SZKIC ORIENTACYJNY

OPINIA NR: 2/2010

z wyników przeprowadzonych oględzin - ekspertyzy urządzeń grzewczo-kominowych w budynku przy ul.

SZKIC ORIENTACYJNY

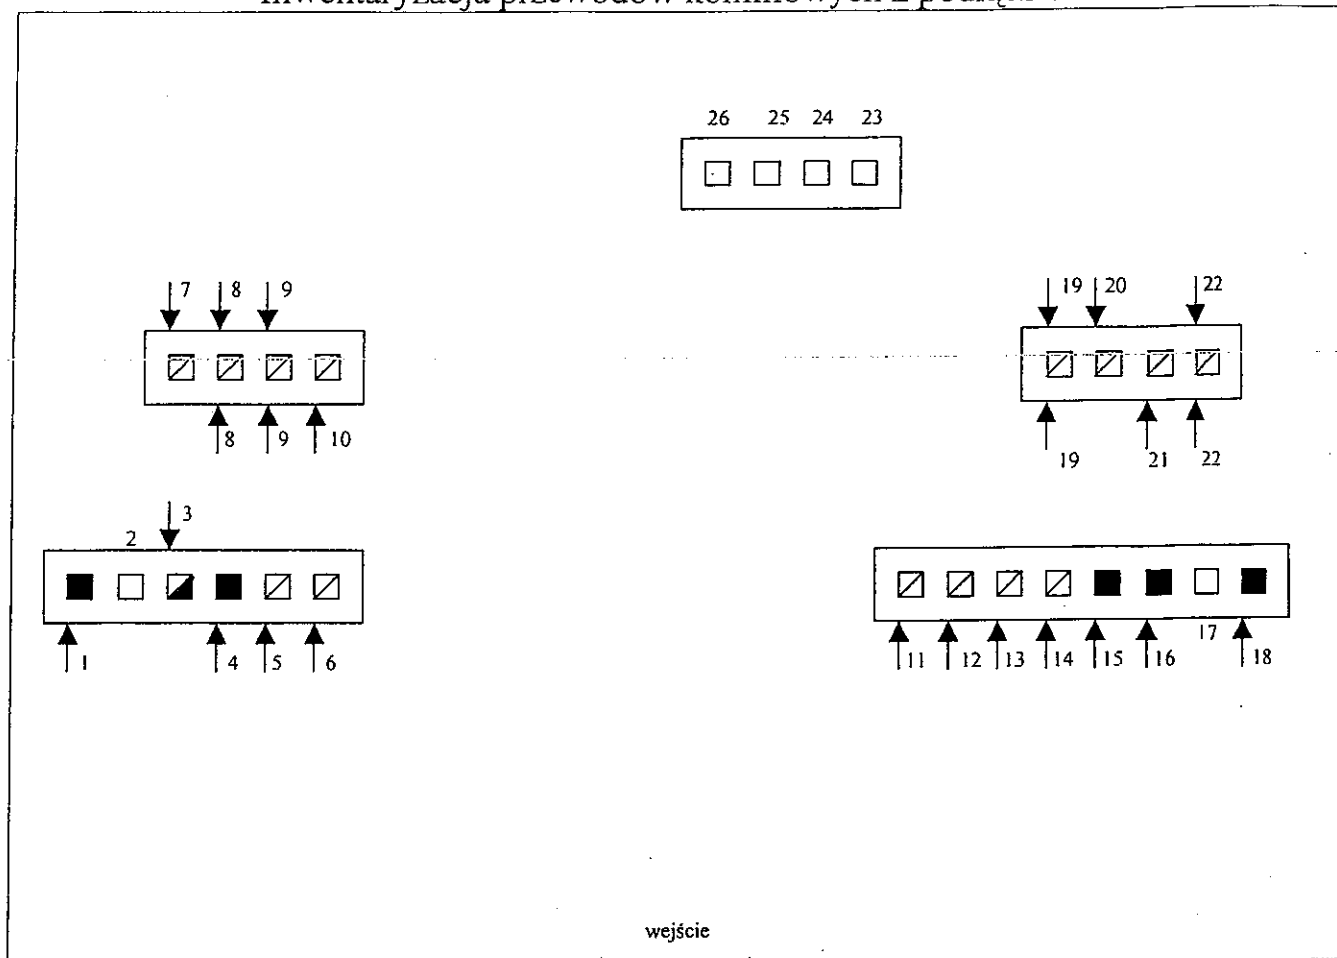
Szkie podłączeń do przewodów kominowych na odwrocie.

Zalecenia

- wykonać wentylację nawiewną w drzwiach łazienkowych oraz wc,
- wykonać wentylację nawiewną z zewnątrz budynku do pomieszczeń kuchni,
- pomieszczenie wc mieszkania 3 gdzie jest zamontowany kocioł gazowy turbo stwierdzono małą powierzchnię kubatury, zaleca się powiększenie kubatury przez rozbicie szachtu pomiędzy łazienką a wc oraz wykonać wentylację wywiewną w tym samym przewodzie przy podłodze,
- z przewodu nr 11 wentylację kuchni należy przełożyć do przewodu nr 13,
- z przewodu nr 21 wentylację łazienki przełączyć do przewodu nr 20

SZKIC ORIENTACYJNY

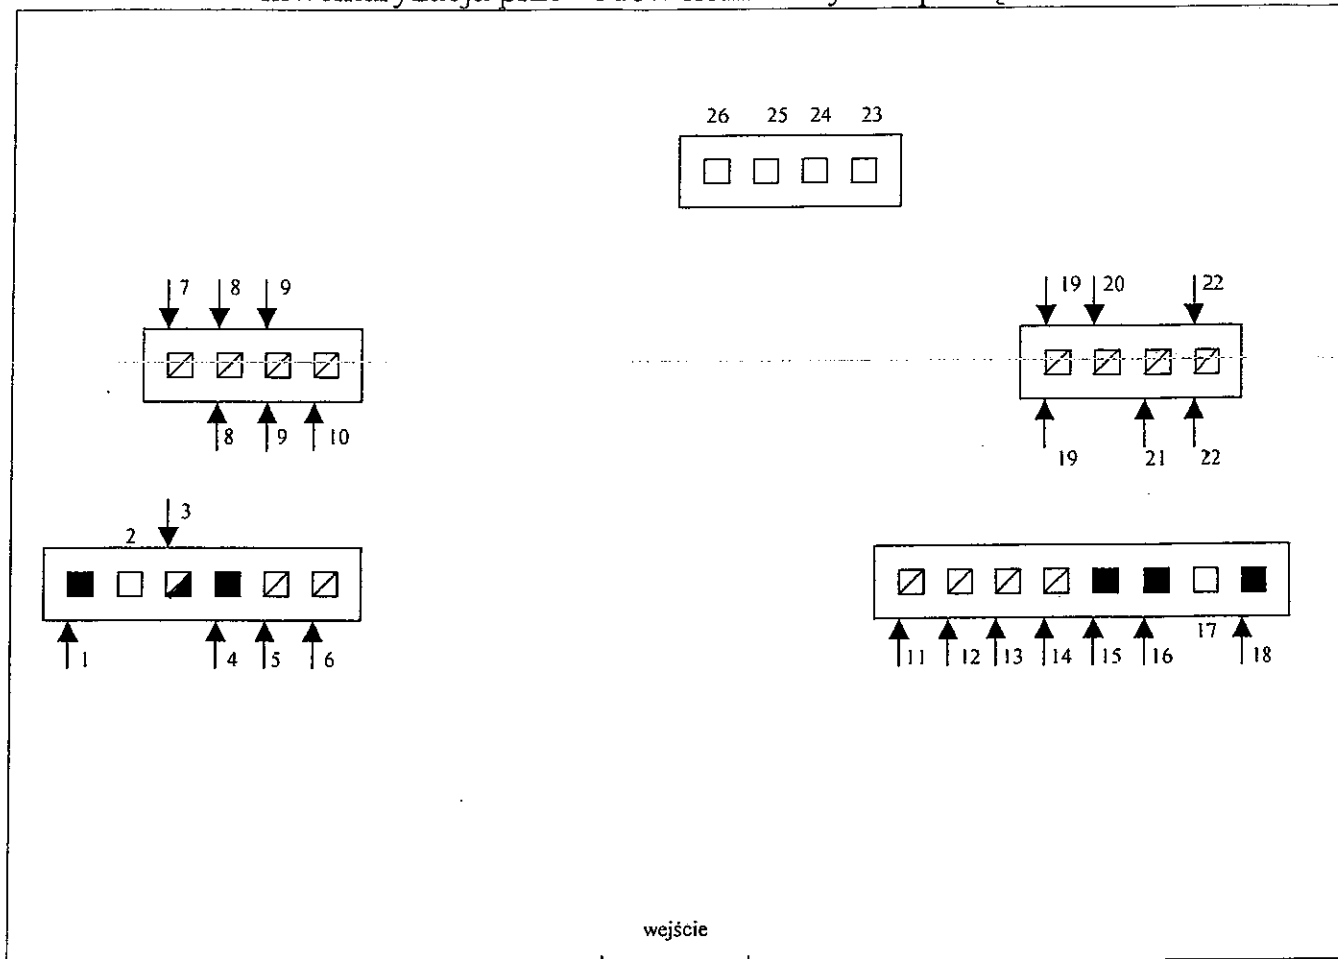
Szkie podłączeń do przewodów kominowych na odwrocie.

Zalecenia

- wykonać wentylację nawiewną w drzwiach łazienkowych oraz wc,
- wykonać wentylację nawiewną z zewnątrz budynku do pomieszczeń kuchni,
- pomieszczenie wc w mieszkaniu 3 gdzie jest zamontowany kocioł gazowy turbo stwierdzono małą powierzchnię kubatury, zaleca się powiększenie kubatury przez rozbicie szachtu pomiędzy łazienką a wc oraz wykonać wentylację wywiewną w tym samym przewodzie przy podłodze,
- z przewodu nr 11 wentylację kuchni należy przełożyć do przewodu nr 13,
- z przewodu nr 21 wentylację łazienki przełączyć do przewodu nr 20

SZKIC ORIENTACYJNY

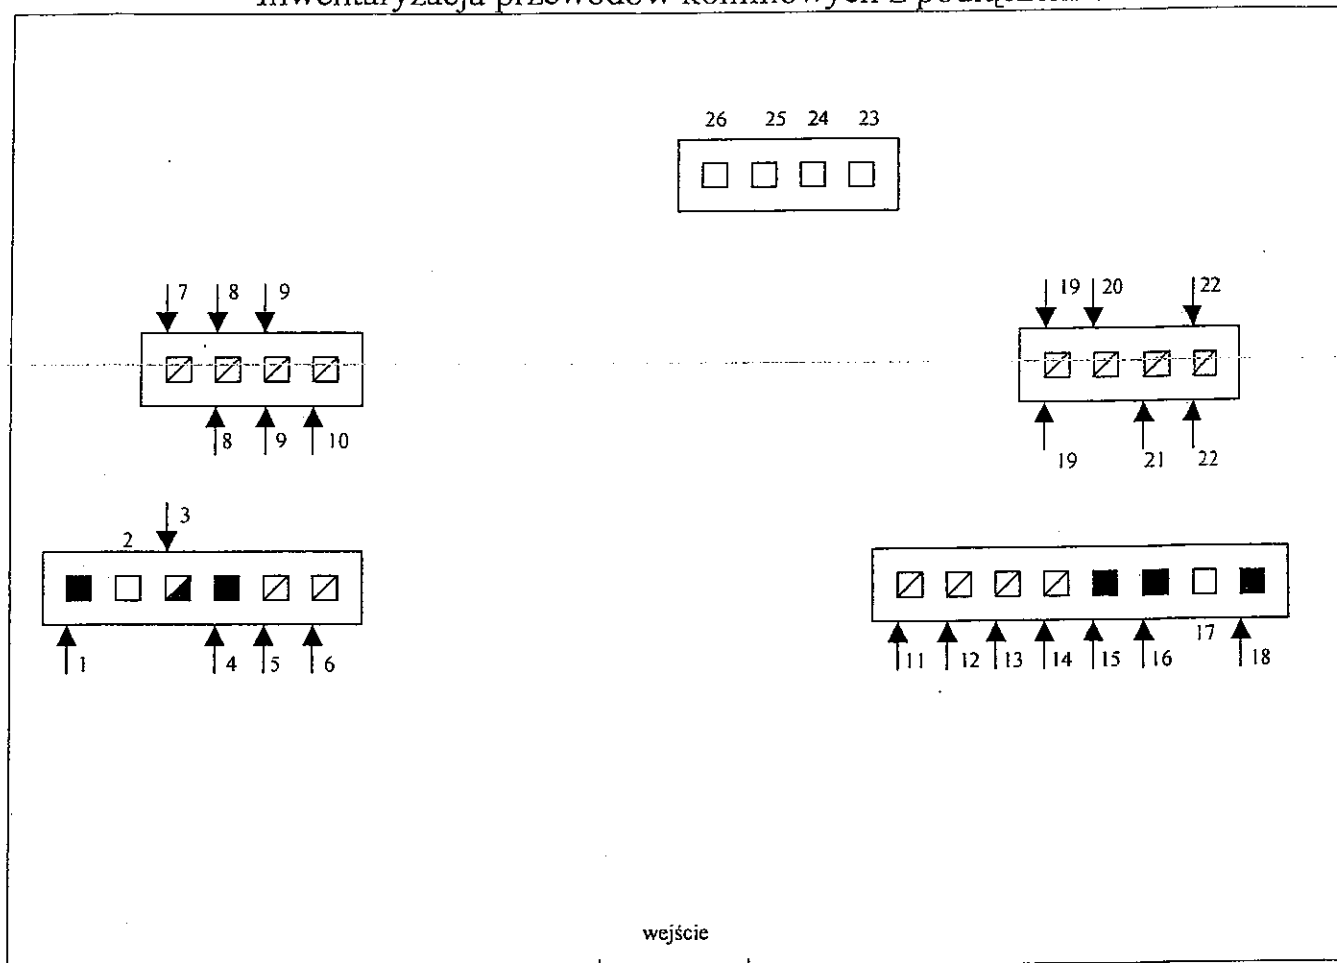
Szkie podłączeń do przewodów kominowych na odwrocie.

Zalecenia

- wykonać wentylację nawiewną w drzwiach łazienkowych oraz wc,
- wykonać wentylację nawiewną z zewnątrz budynku do pomieszczeń kuchni,
- pomieszczenie wc w mieszkaniu 3 gdzie jest zamontowany kocioł gazowy turbo stwierdzono małą powierzchnię kubatury, zaleca się powiększenie kubatury przez rozbitcie szachtu pomiędzy łazienką a wc oraz wykonać wentylację wywiewną w tym samym przewodzie przy podłodze,
- z przewodu nr 11 wentylację kuchni należy przełożyć do przewodu nr 13,
- z przewodu nr 21 wentylację łazienki przełączyć do przewodu nr 20

SZKIC ORIENTACYJNY

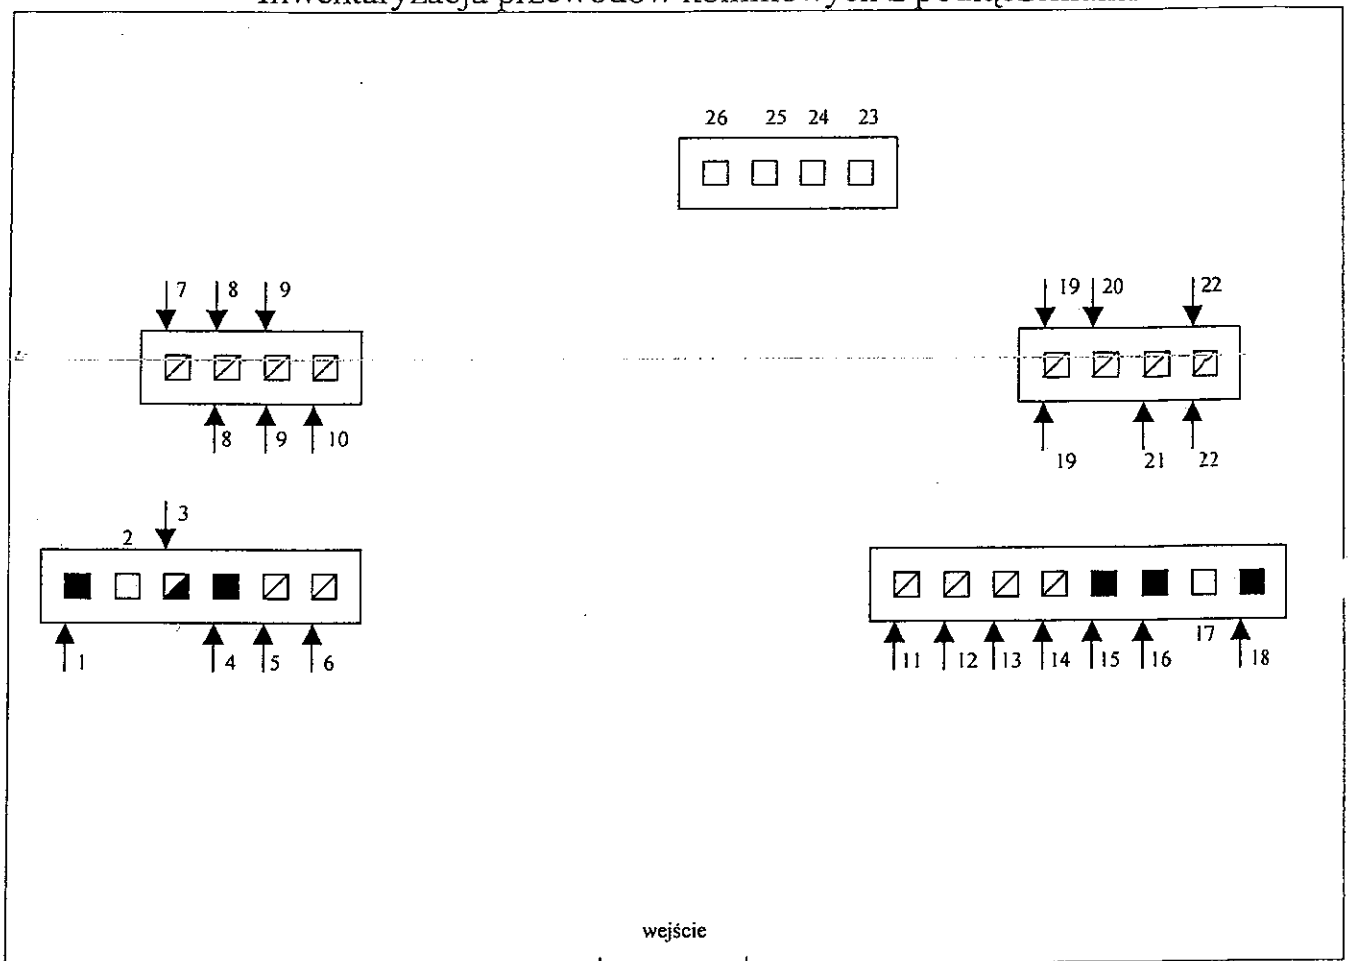
Szkie podłączeń do przewodów kominowych na odwrocie.

Zalecenia
